Combinatie CONRADHUIS

ADDENDUM op BLVC-plan

Project : 1180010. - Nieuwbouw Conradhuis - CC

Betreft : Bouwplaatsuitbreiding

Figuur 3: Nieuwe situatie aangepast fiets- en voetpad tussen Mauritskade en Mauritsstraat

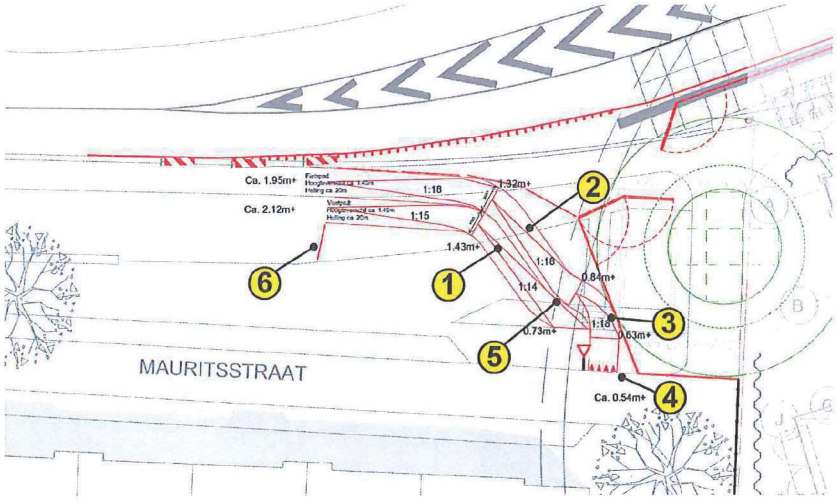
3. Aangepast fietspad voorzien van afrembocht, zoals voorgesteld door Gemeente Amsterdam afdeling Ruimte & Duurzaamheid, ter voorkoming eenzijdige ongevallen fietsers ten gevolge van snelheidstoename door neergaande helling;

4. Aansluiting fietspad met Mauritsstraat voorzien van haaientanden en waarschuwingsborden. Verkeer Mauritsstraat heeft voorrang t.o.v. gebruikers fietspad. Dit op verzoek van CVC uit het CVC-overleg d.d. 27-08-2019;

1. Aangepaste positie voetpad. Overbrugging hoogteverschil middels neergaande helling ca. 1:15. Breedte voetpad = 1,8m¹ op aanwijzen van CVC uit het CVC-overleg d.d. 27-08-2019. Hoogtemeting aan de hand van Algemene Hoogtekaart Nederland;

2. Aangepaste positie fietspad. Overbrugging hoogteverschil middels neergaande helling ca. 1:18. Breedte fietspad = 2,0m¹ conform huidige situatie. Hoogtemeting aan de hand van Algemene Hoogtekaart Nederland;

5. De aangepaste situatie van het fiets- en voetpad wordt uitgevoerd middels dezelfde materialisering als toegepast in de huidige situatie;
6. Geleiding gebruikers voetpad middels schrikhek richting voetpad met helling.

BIJLAGE 2 (blz 1 van 1): *Nieuwe situatie bouwplaats Conradhuis*

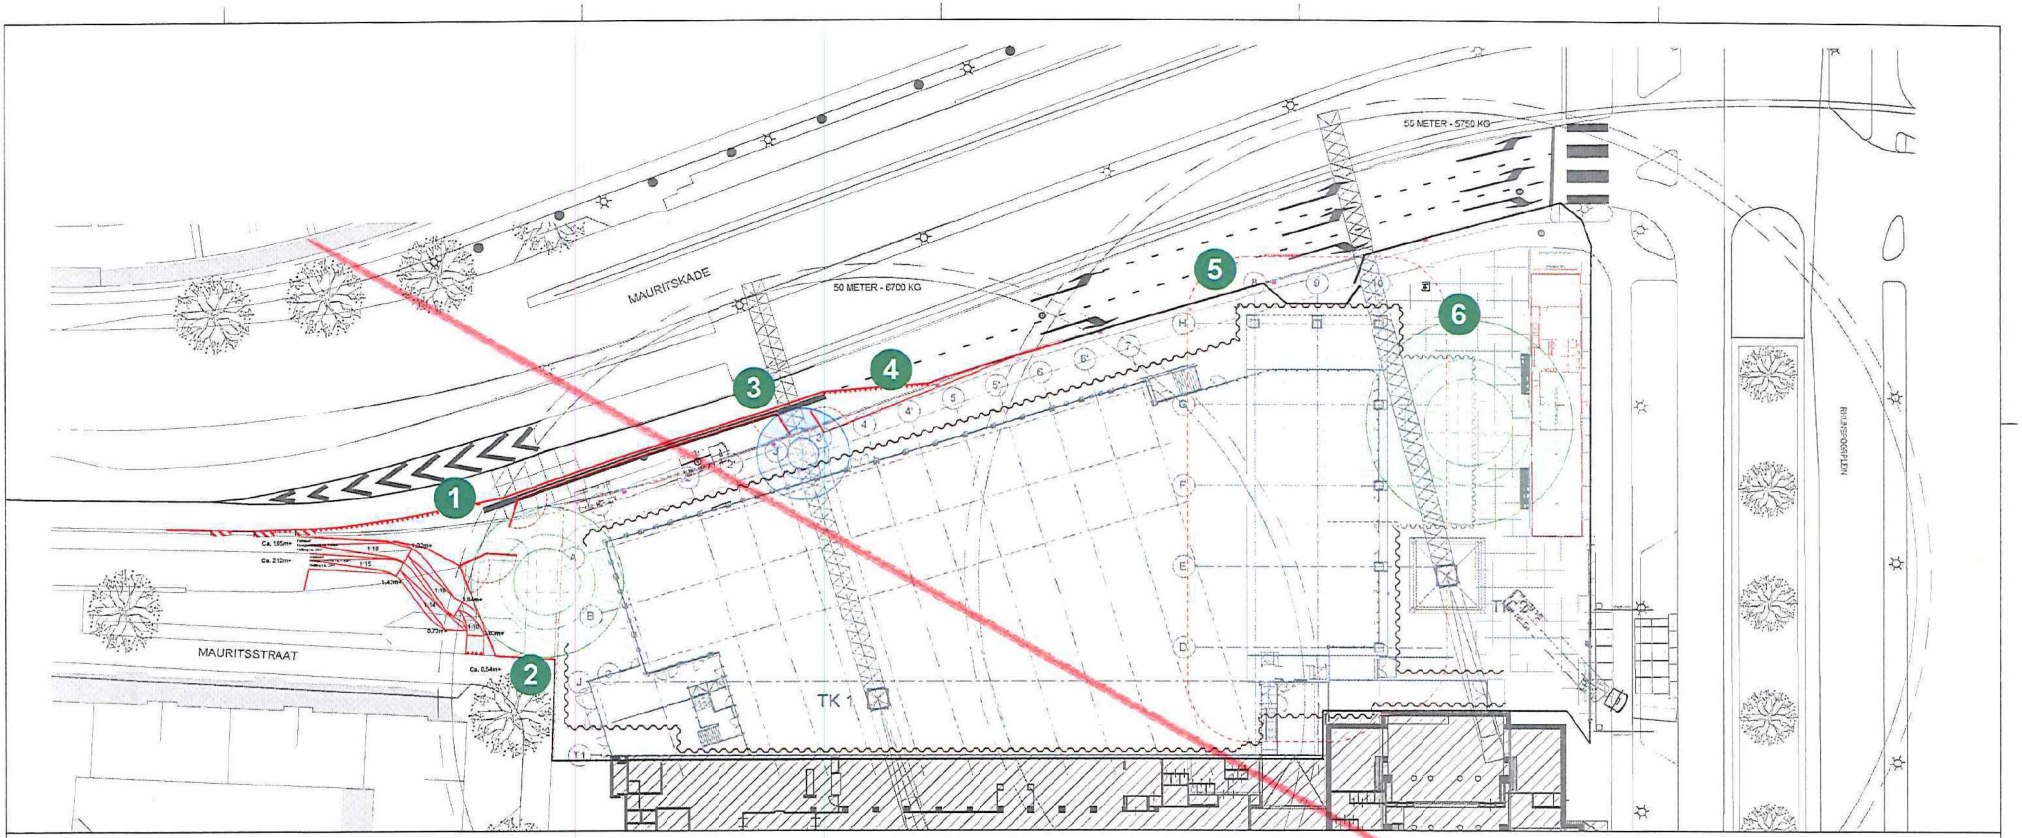
1. Praktische en veilige inrit bouwverkeer;
2. Veilige hijszone torenkraan 1 voor grote elementen;
3. Veilige hijszone torenkraan 1 voor kleine elementen en/of tot beperkte hoogte;
4. Praktische en veilige uitrit bouwverkeer;
5. Bouwveiligheidszone hoogbouw bevindt zich op openbaar gebied.
6. Hijszone torenkraan 2 op eigen terrein.

Tekening nummer: 202720-02A02-B Blad 1 van 1

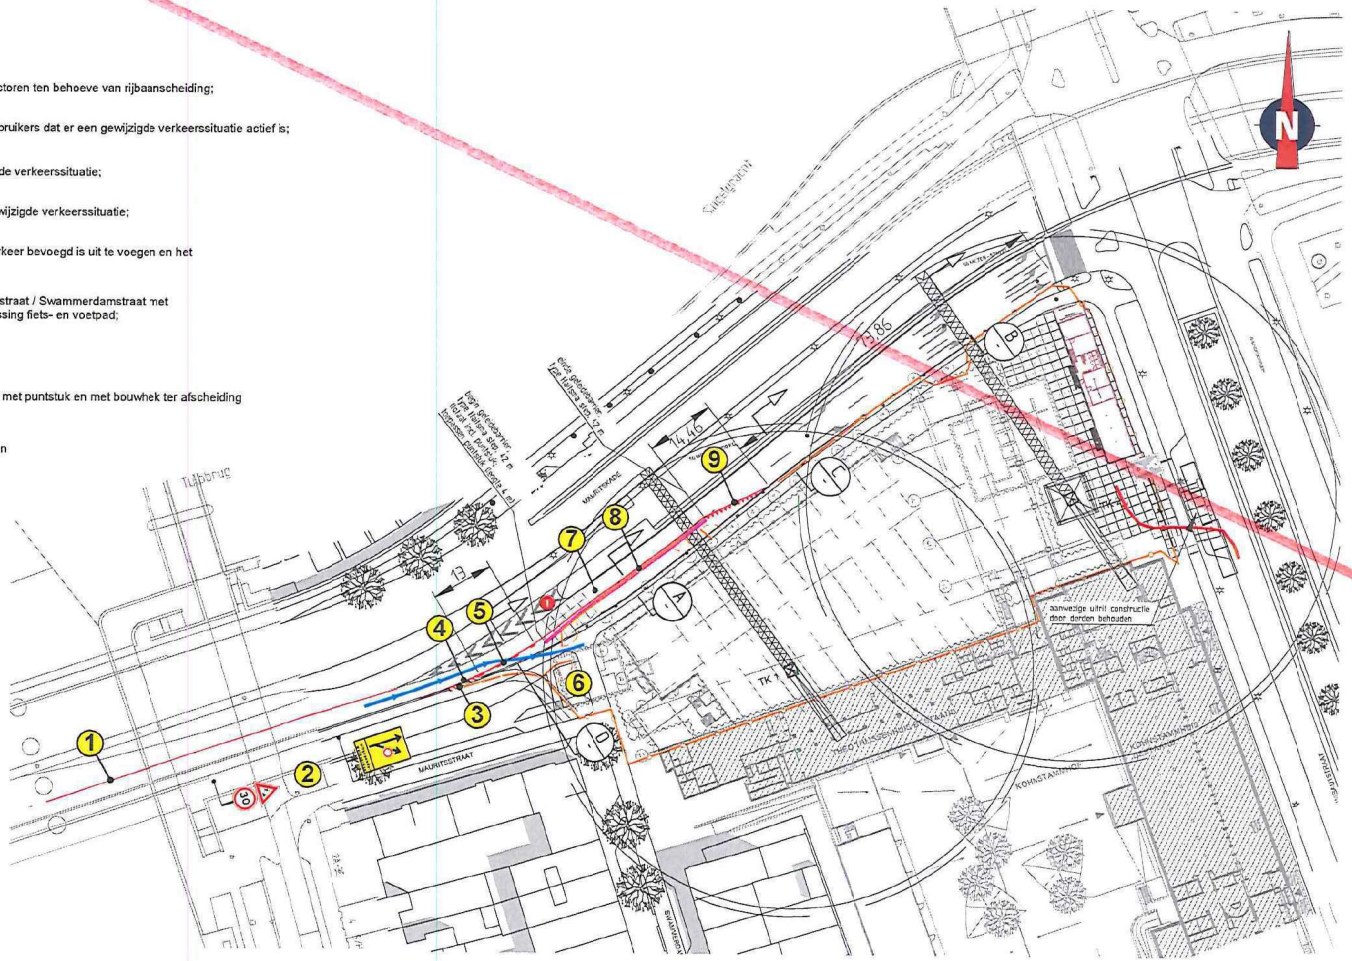
1. Wegens ruimtegebrek geen uitbuiging van 120 mogelijk

1. Doorgetrokken belijning voorzien van wegdekreflectoren ten behoeve van rijbaanscheiding;
2. Aanvullende bebording ter signalering voor weggebruikers dat er een gewijzigde verkeerssituatie actief is;

3. Verkeersbakens ter signalerirg beginpunt gewijzigde verkeerssituatie;
4. Gele doorgetrokken belijning markeert tijdelijke gewijzigde verkeerssituatie;

5. Gele blokmarkering markeert locatie waar bouwverkeer bevoegd is uit te voegen en het bouwterrein kan betreden;
6. Bouwplaatsuitbreiding ter hoogte van hoek Mauritsstraat / Swammerdamstraat met aanpassing fiets- en voetpad. Zie bijlage 5: Aanpassing fiets- en voetpad;

7. Éénbaans rijbaan langs betonnen geleidebarrier;
8. Betonnen geleidebarrier op barriermatten, startend met puntstuk en met bouwhek ter afscheiding tussen bouwplaats en openbare weg;

9. Gele doorgetrokken belijning met gele haaientanden aan bouwplaatszijde waar bouwverkeer het bouwterrein verlaat en kan invoegen op rechtsafstrook op de Mauritskade.

BIJLAGE 5 (blz 5 van 8): ***Aanpassing fiets- en voetpad - Onderzochte alternatieven***

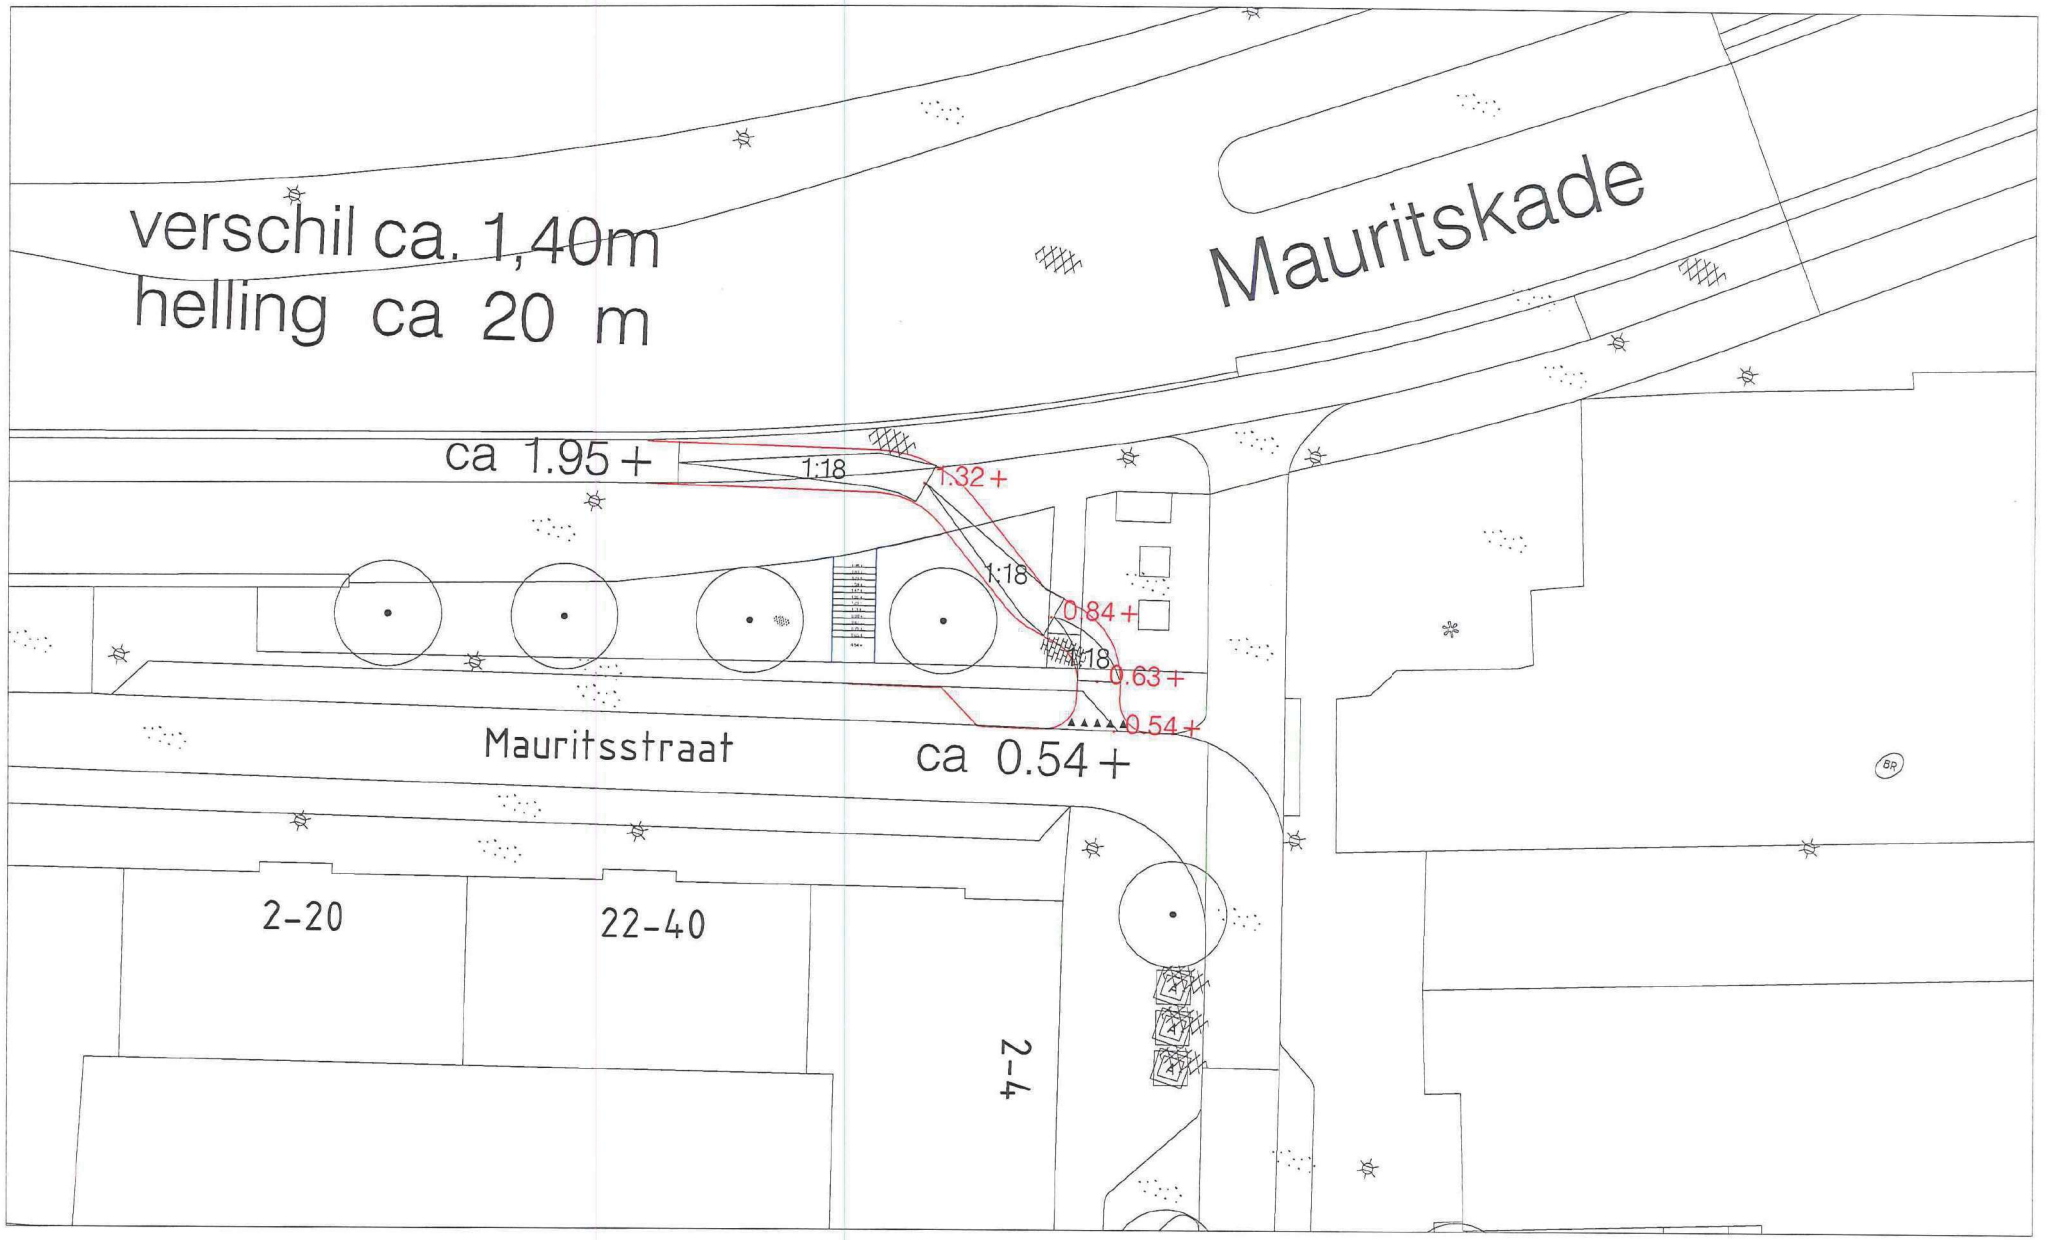
Voorstel Politie: Toepassen afrembocht.
Reactie Combinatie Conradhuis: Geen ruimte voor afrembocht.

Alternatief voorstel Combinatie Conradhuis:
Toepassen Fietssluis
Let op: afsluiting voor gladheidsbestrijding.

BIJLAGE 5 (blz 7 van 8): *Aanpassing fiets- en voetpad - Uitwerking definitief voorstel*

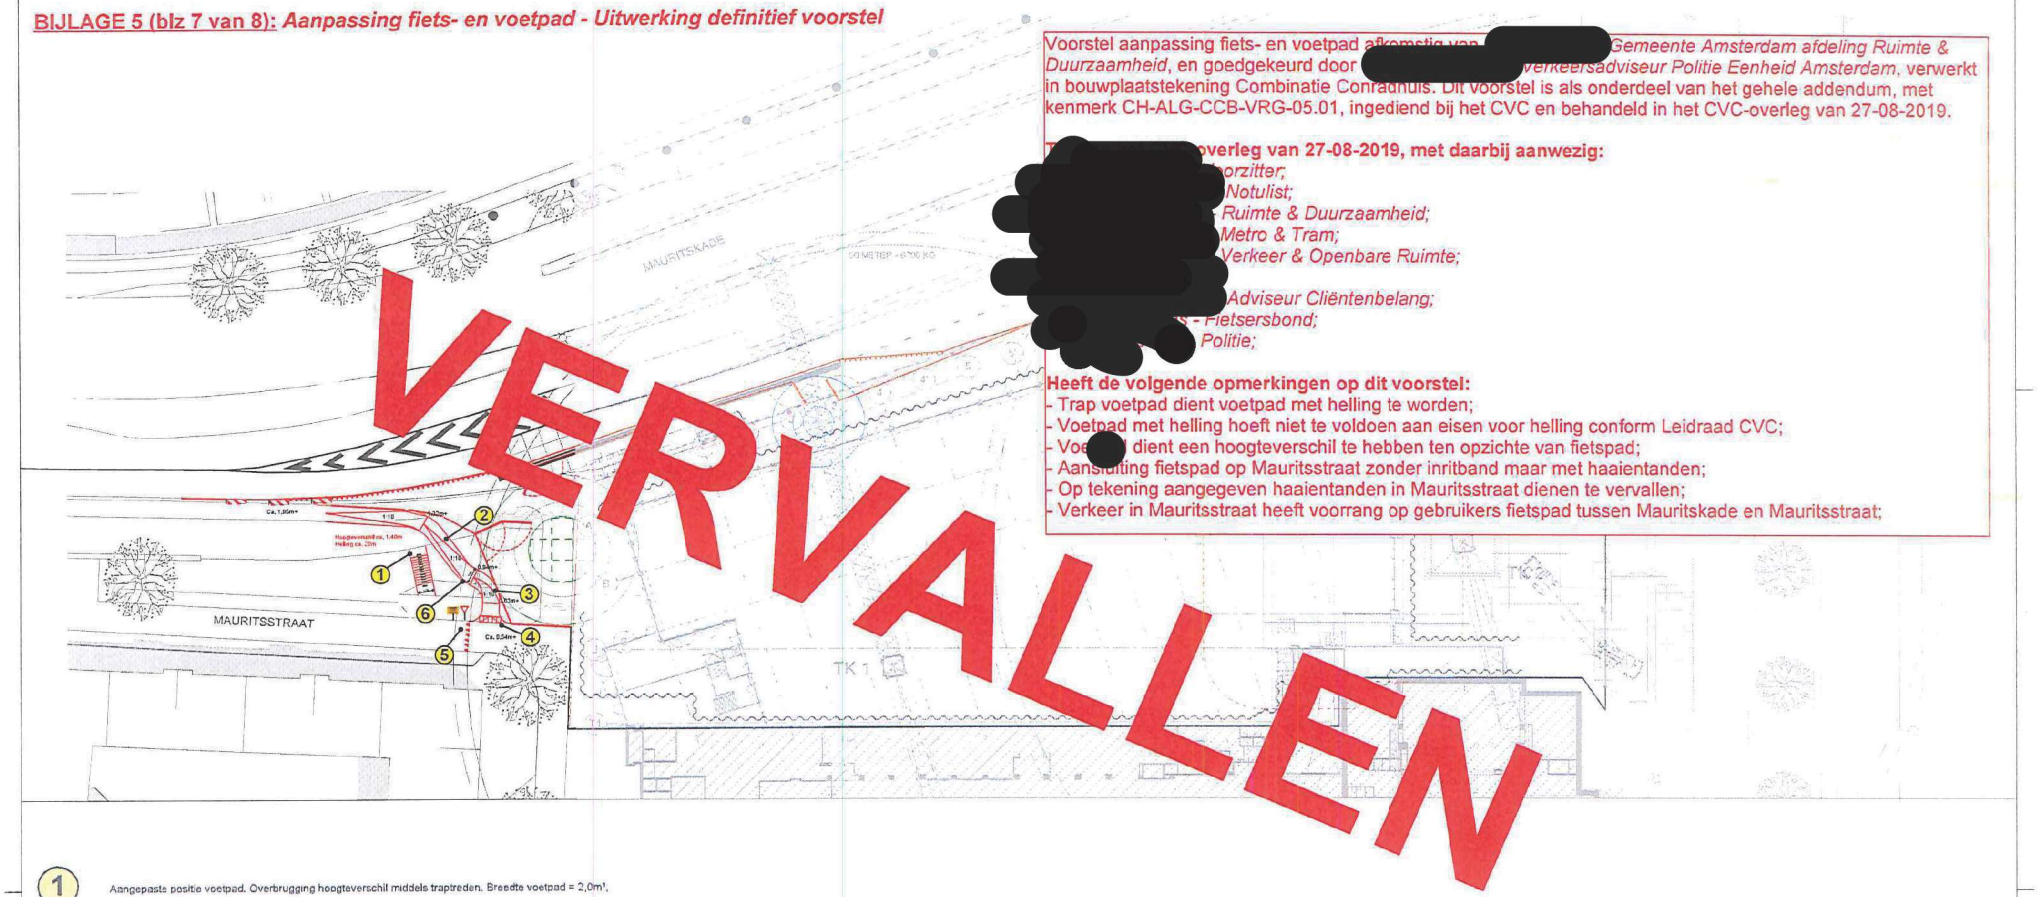
Heeft de volgende opmerkingen op dit voorstel:

- Trap voetpad dient voetpad met helling te worden;
- Voetpad met helling hoeft niet te voldoen aan eisen voor helling conform Leidraad CVC;
- Voe[redacted] dient een hoogteverschil te hebben ten opzichte van fietspad;
- Aansluiting fietspad op Mauritsstraat zonder inritband maar met haaientanden;
- Op tekening aangegeven haaientanden in Mauritsstraat dienen te vervallen;
- Verkeer in Mauritsstraat heeft voorrang op gebruikers fietspad tussen Mauritskade en Mauritsstraat;

1. Aangepaste positie voetpad. Overbrugging hoogteverschil middels traptreden. Breedte voetpad = 2,0m¹.
2. Aangepaste positie fietspad. Overbrugging hoogteverschil middels neergaande helling ca. 1:18. Breedte fietspad = 2,0m¹ conform huidige situatie. Hoogtemeting aan de hand van Algemene Hoogtekaart Nederland;
3. Aangepast fietspad voorzien van afrembocht, zoals voorgesteld door Gemeente Amsterdam afdeling Ruimte & Duurzaamheid, ter voorkoming eenzijdige ongevallen fietsers ten gevolge van snelheidstoename door neergaande helling;
4. Aansluiting fietspad met Mauritsstraat middels inritband voor fietsers;
5. Mauritsstraat voorzien van bebording en haaientanden, volgens CVC-notulen dient het autoverkeer voorrang te verlenen aan het fietsverkeer;
6. Materialisering aangepast fiets- en voetpad conform huidige situatie.

BIJLAGE 5 (blz 8 van 8): ***Aanpassing fiets- en voetpad - Opmerkingen CVC, na overleg d.d. 27-08-2019, verwerkt.***

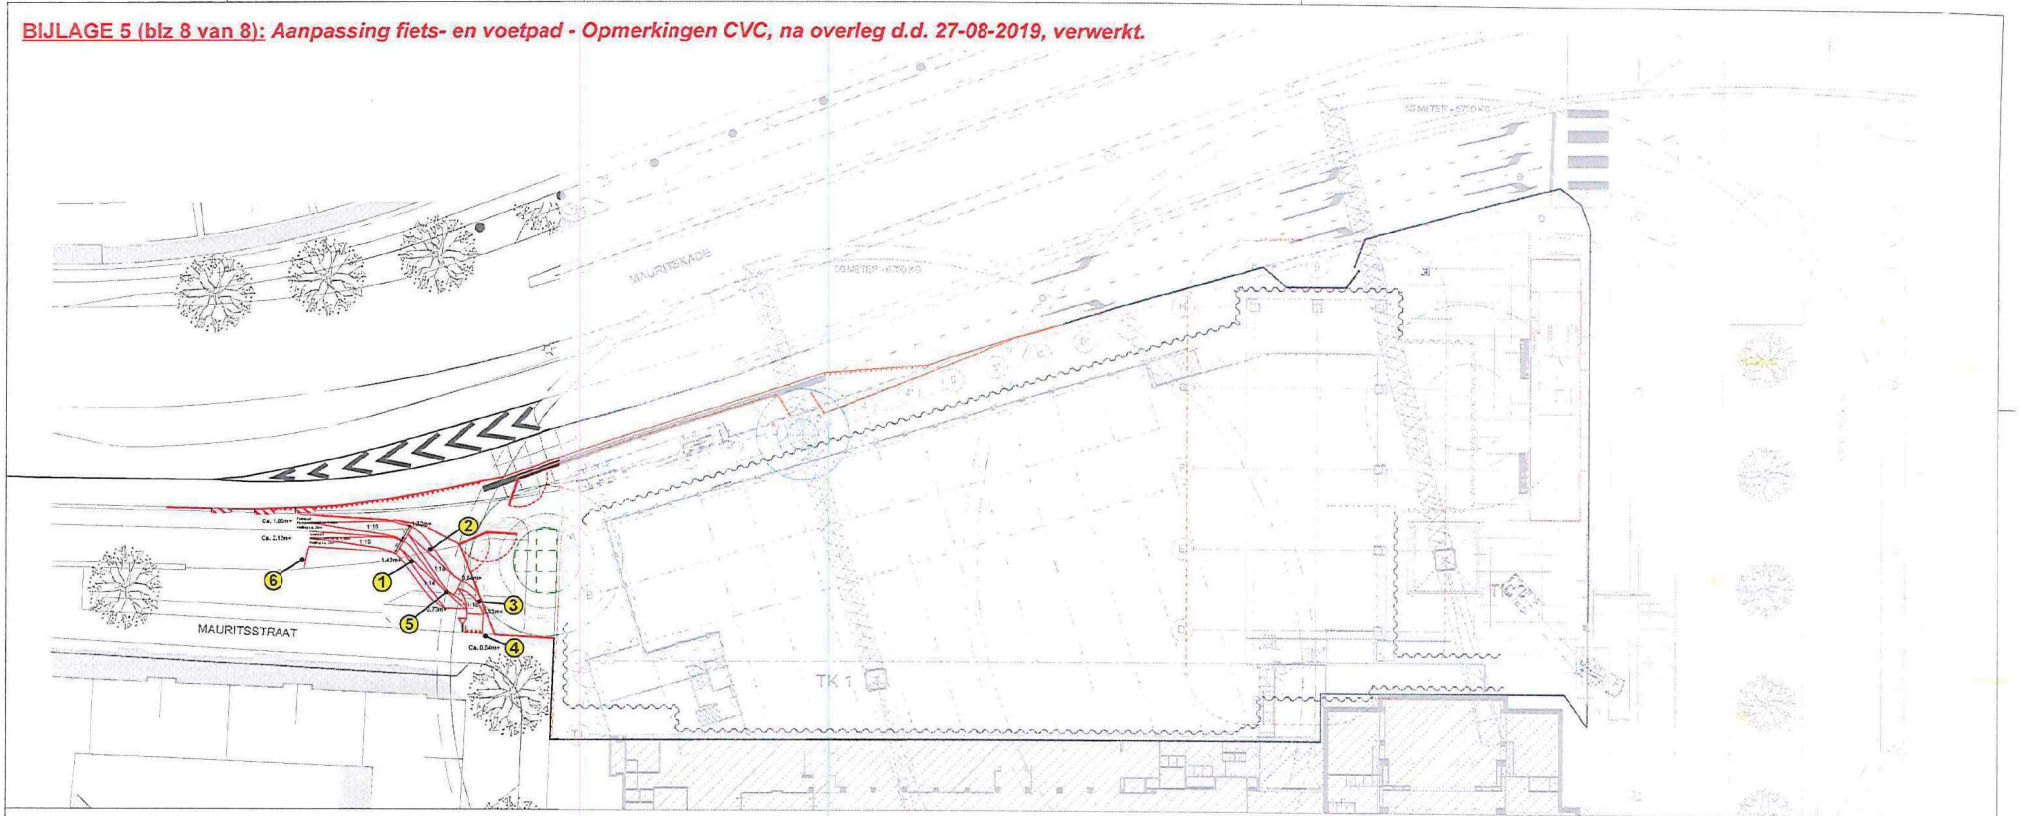
3. Aangepast fietspad voorzien van afrembocht, zoals voorgesteld door Gemeente Amsterdam a'deling Ruimte & Duurzaamheid, ter voorkoming eenzijdige ongevallen fietsers ten gevolge van snelheidstoename door neergaande helling;

4. Aansluiting fietspad met Mauritsstraat voorzien van haaientanden en bebording. Verkeer Mauritsstraat heeft voorrang t.o.v. gebruikers fietspad. Dit op verzoek van CVC uit het CVC-overleg d.d. 27-08-2019;

1. Aangepaste positie voetpad. Overbrugging hoogteverschil middels neergaande helling ca. 1:15. Breedte voetpad = 1,8m¹ op aanwijzen van CVC uit het CVC-overleg d.d. 27-08-2019. Hoogtemeting aan de hand van Algemene Hoogtekaart Nederland;

2. Aangepaste positie fietspad. Overbrugging hoogteverschil middels neergaande helling ca. 1:18. Breedte fietspad = 2,0m¹ conform huidige situatie. Hoogtemeting aan de hand van Algemene Hoogtekaart Nederland;

5. Materialisering aangepast fiets- en voetpad conform huidige situatie.
6. Geleiding gebruikers voetpad middels schrikhek richting voetpad met helling.
